〔一級自動車整備士 エンジン電子制御装置〕

奥付：第四版から第五版で変更した箇所（平成 26 年 5 月）

〔エンジン電子制御装置〕 (第三版一訂正表 2 号)

〔エンジン電子制御装置〕 (第三版一訂正表 1 号)

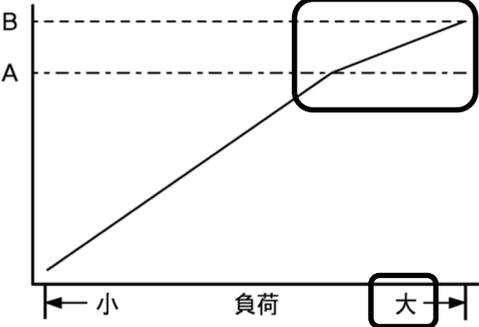
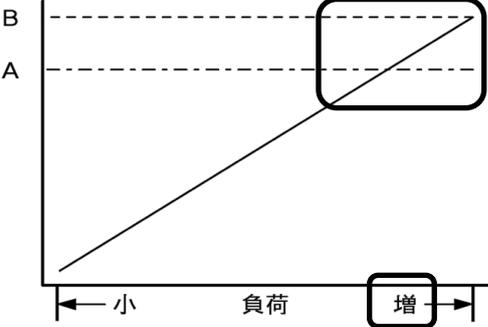
頁	箇所	内容
91	上から 6 行目 (傍線部分を削除)	源線、電源線の異常(断線、短絡など)、センサ、信号線の異常(短絡)、及び信号アース線、ECU アー
144	図 2-219	<p>図中の  部を変更</p> <p>(変更後)  (変更前) </p>
	上から 14 行目 (傍線部分を削除し、網掛け部分のように変更)	閾値をアップ・エッジする駆動作動診断信号電圧を検出して異常検
165	上から 3 行目 (傍線部分を削除し、網掛け部分のように変更)	フイールドロータ・コイルの代わりにパーマネント・マグネット(永久磁石)を用いたものが多く使用され、スロット
	上から 6 行目 (網掛け部分を追加)	を制御できるため、高い精度の制御を可能にするモータで、バイポーラ駆動方式とユニポーラ駆動方式があり、
210	下から 4 行目 (傍線部分を削除)	低速 CAN 通信では、この電圧差(信号電圧=CAN-L=CAN-H)を用いてデジタル信号を作り、ドミナント
